监理通知单（安全）

工程名称：永靖县“十四五”盐锅光伏发电项目

事由：关于你处施工甘肃浩博永靖330KV升压站山体开挖存在问题：

事由：A23 施工区域存在问题的通知

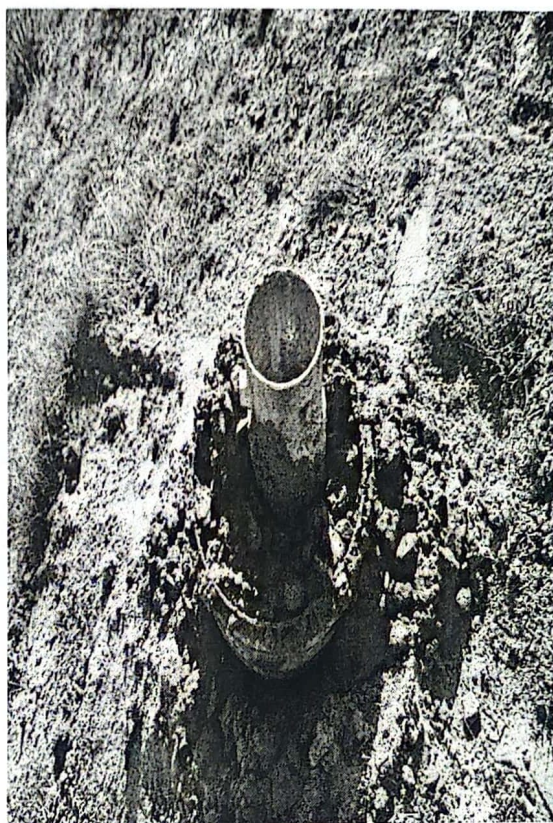
1、基础桩深度不符合设计要求

根据设计要求，基础桩深度应达到 1.5 米，但现场部分桩深度未达到设计要求。这种质量问题可能导致建筑物的稳定性受到影响，甚至引发安全隐患。

2、基础浇筑未进行振捣

在检查过程中，我方发现基础浇筑过程中未进行振捣操作。振捣是确保混凝土充分混合、减少气泡和确保固化效果的重要步骤。未进行振捣将导致混凝土结构不均匀，进而影响基础桩质量。

我方必须强调这些质量问题的重要性。对不符合设计要求的基础桩进行重新施工，确保深度达到设计要求，并对基础浇筑进行振捣操作。在后期的施工过程中，务必严格遵守相关规定和操作流程。
